**BEOORDELING PORTWAY VARIANT
T.B.V. BEANTWOORDING ZIENSWIJZE BVHBB
OP A13/16**

RIJKSWATERSTAAT DIENST ZUID HOLLAND

1 september 2011
075709866:A - Definitief
B02022.000009.100

Variant P: situatie tunnel in A13

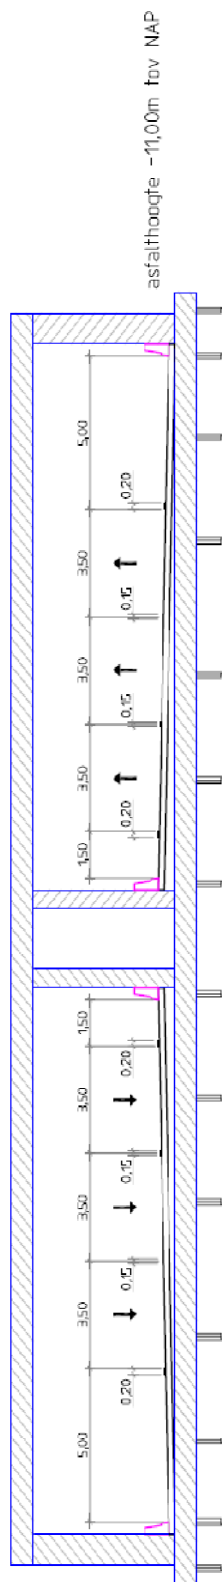
De hoogte van de fly-over ligt op +12 m NAP en de tunnel op -11 m NAP. Over een afstand van 500 m is 23 meter hoogteverschil te overbruggen. De minimale afstand om dit hoogteverschil conform richtlijnen te overwinnen is 875 m.

- Aansluiting van A20-Oost naar de A13 [Bijlage 2 # 5].
De hoogte van het viaduct ligt op +8 m NAP en de tunnel A13 op -11 m NAP. Over een afstand van 400 m is 19 meter hoogteverschil te overbruggen. De minimale afstand om dit hoogteverschil conform richtlijnen te overwinnen is 800 m.
- Vanuit tunnel A20 naar Terbregseplein (A20-Oost) [Bijlage 2 # 8].
Over een afstand van 500 m is 19 meter hoogteverschil te overbruggen (kruising spoorlijn). De minimale afstand om dit hoogteverschil conform richtlijnen te overwinnen is 875 m.

Vanwege genoemde ontwerpeisen is een tunnel in de A13 over een lengte van 1650 meter niet mogelijk. De zuidelijke tunnelmond ligt om reden van verkeersveiligheid te dicht op het nieuwe knooppunt HSL.

- De tunnel in de A13 moet circa 350 meter korter worden, d.w.z. maximaal 1300 meter in plaats van de gewenste 1650 meter; De tunnelmond komt dan in het centrale deel van Park Zestienhoven te liggen.
- De tunnel in de A20 moet circa 900 meter korter worden aan de oostzijde, d.w.z. circa 300 meter in plaats van de gewenste 1170 meter.
- De verlegde aansluiting Crooswijk moet 150 meter naar het westen opgeschoven worden.
- Door de thans te krappe boogstralen zal het ruimtebeslag van het nieuwe knooppunt "HSL" groter moeten zijn dan in de diverse schetsontwerpen van de indieners was te voorzien.

Variant P: situatie tunnel in A20

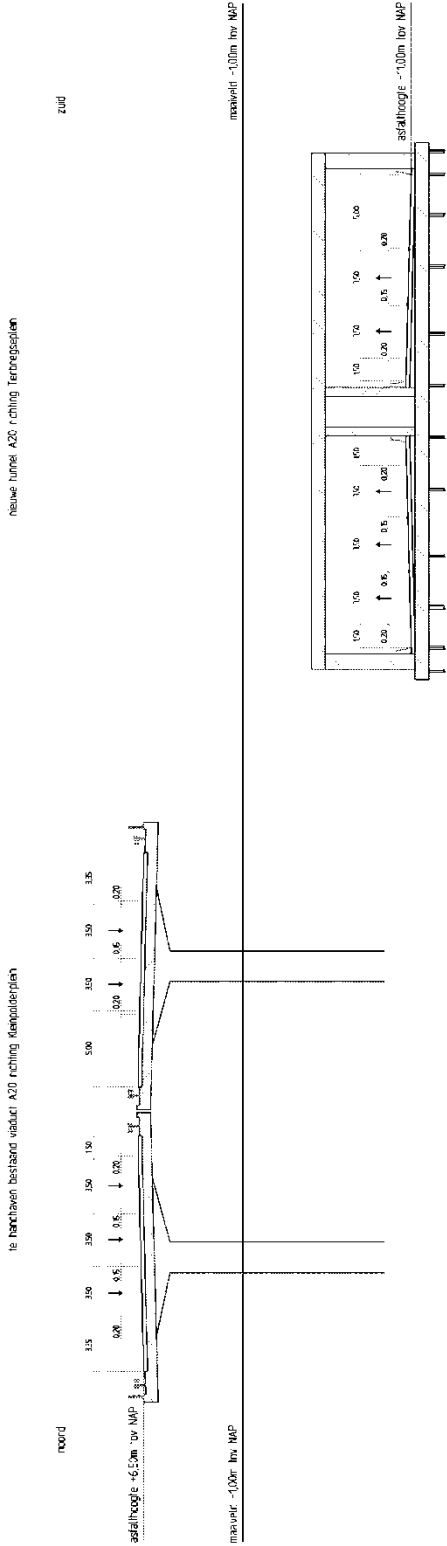
De tunnel in de A20, in variant P over een lengte van 1170 meter is evenmin mogelijk. De afstand tussen de oostelijke tunnelmond en nabij gelegen spoorkruising is volgens ontwerpnormen te kort om hoogteverschil te overbruggen.

7. Uit de nabeschouwing blijkt dat de tunnel in de A13 maximaal 1300 meter kan zijn in plaats van de gewenste 1650 meter. De tunnel in de A20 kan maximaal 300 meter zijn in plaats van de gewenste 1170 meter. Met deze aanpassingen wordt het milieuvoordeel van Portway minder.

Verplaatste tunnelmond in de verlegde A20 volgens richtlijnen

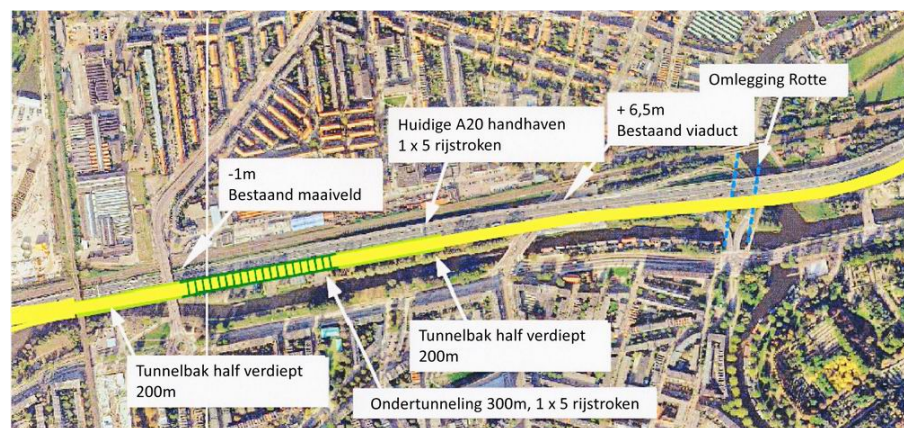
Een andere optie is om de tunnel in de A20 door te trekken tot onder de spoorbaan. In dat geval kan echter de verlegde aansluiting Crooswijk niet ingepast worden. Deze optie is daarom niet realistisch en wordt daarom niet verder beschouwd.
